Procès-verbal de contrôle d'une installation électrique en BT et TBT

NON CONFORME

Brusselsesteenweg
 11
 1785
 MERCHTEM
 Belgique

Visite de contrôle d'une installation domestique selon(AR 08/09/2019) - RGIE Livre 1 - 6.5. et 4.2.4.3.

Image du tableau de repartition et de manoeuvre:

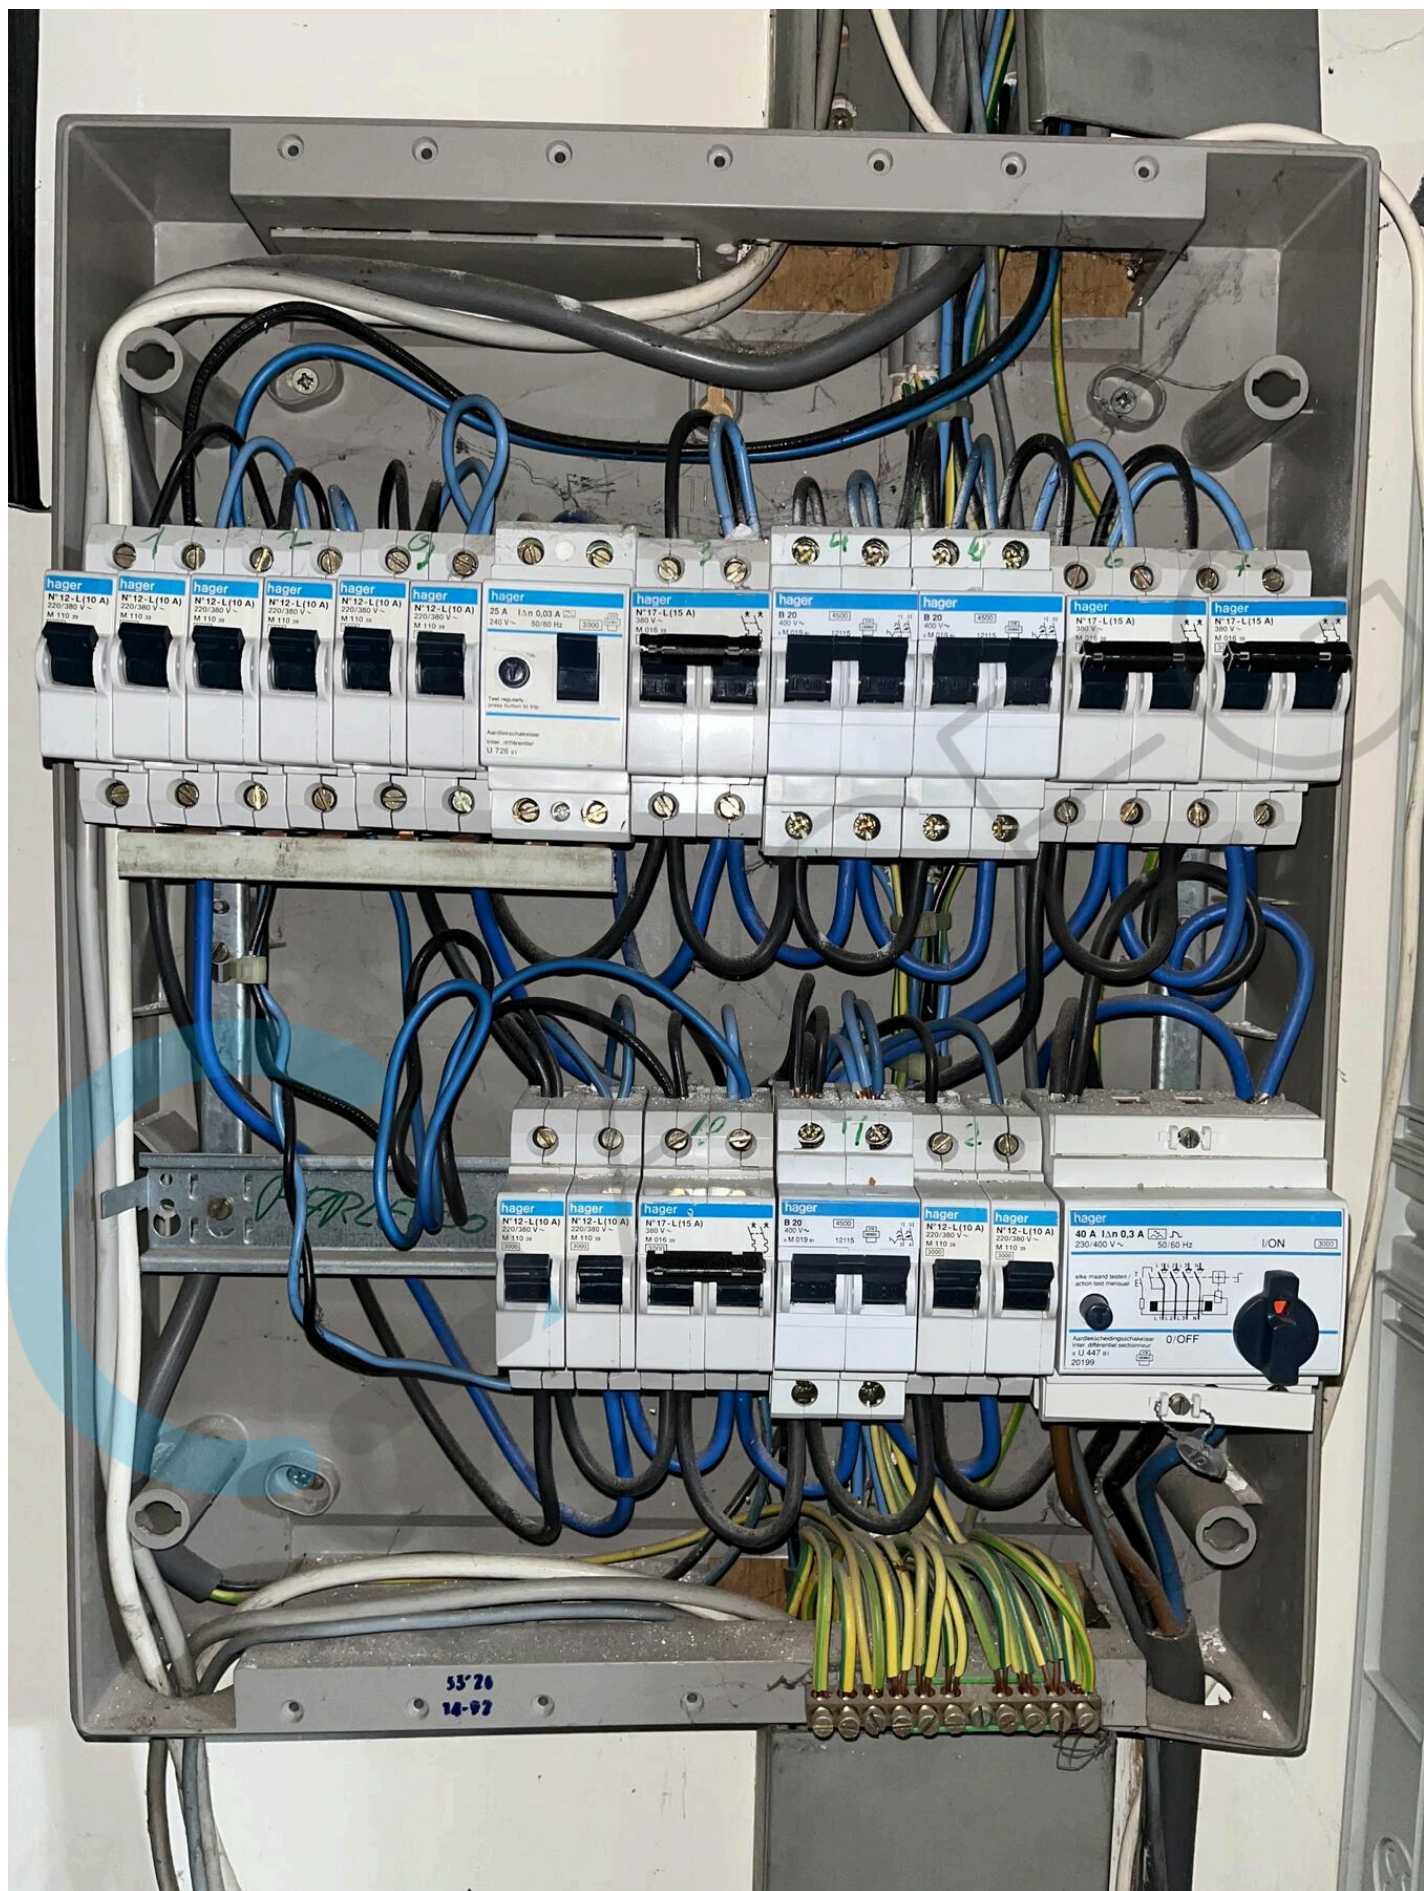
- I1.02 Le schéma unifilaire de l'installation ne correspond pas à la réalité. (Livre 1 Section 2.12 - 2.13 et 3.1.2)
- I1.04 Plan de position de l'installation n'est pas présent ne correspond pas à la réalité. (Livre 1 Section 2.12 - 2.13 et 3.1.2)

- I6.03 L'intensité nominale du dispositif de protection à courant différentiel-résiduel doit être adaptée au dispositif de protection contre les surintensités (Livre 1 Section 4.4.1.)

- I8.07 Conducteurs doivent être fixés avec des supports de fixation adaptés. (Livre 1 sous-section 5.2.2 et 5.2.9.)
- I8.09 Les extrémités de conducteurs souples doivent être rigidifiées. (Livre 1 Sous-section 5.2.6.1. et 1.4.1.2.)

- I9.03 Le matériel électrique mal fixé doit être solidement fixé. (Livre 1 Section 1.4.1 & 1.4.2)
- I9.04 Réaliser les connexions dans des coffrets, tableaux, boîtes de jonction ou de dérivation, aux bornes des interrupteurs, des prises de courant ou dans les structures de luminaires (Livre 1 Sous-section 5.2.6.1.)
